Acuerdo 1217 Por el cual se aprueba la incorporación del cambio en los límites de generación y absorción de potencia reactiva de las unidades 1 y 2 de la planta de generación Quimbo y las respectivas curvas de carga

1217

4 Septiembre, 2019

Figura 1. Curva de Carga Unidades 1 y 2 de la central Quimbo

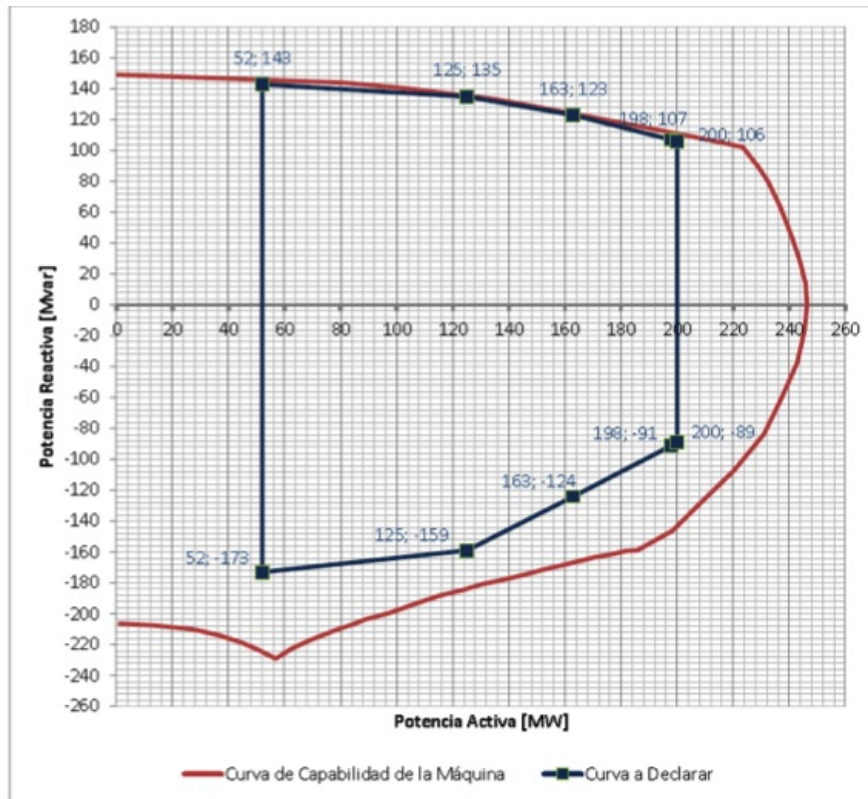
- 2** Que como resultado de la realización de las pruebas de potencia reactiva de las unidades 1 y 2 de la planta de generación Quimbo, se encontraron diferencias en los límites de generación y absorción de potencia reactiva, haciéndose necesario solicitar el cambio de los parámetros de la curva de cargabilidad.

- 1** Aprobar la declaración de una nueva curva operativa de carga de las unidades 1 y 2 de la planta de

generación Quimbo, en las que se define la capacidad para entrega y absorción de potencia reactiva de las unidades en función de la potencia activa generada.

Sobreexcitación			Subexcitación		
P [MW]	Q [Mvar] Antes	Q [Mvar] Después	P [MW]	Q [Mvar] Antes	Q [Mvar] Después
52	+143	+143	52	-173	-173
125	+135	+135	125	-159	-159
163	+123	+123	163	-124	-124
198	-	+107	198	-	-91
200	-	+106	200	-	-89
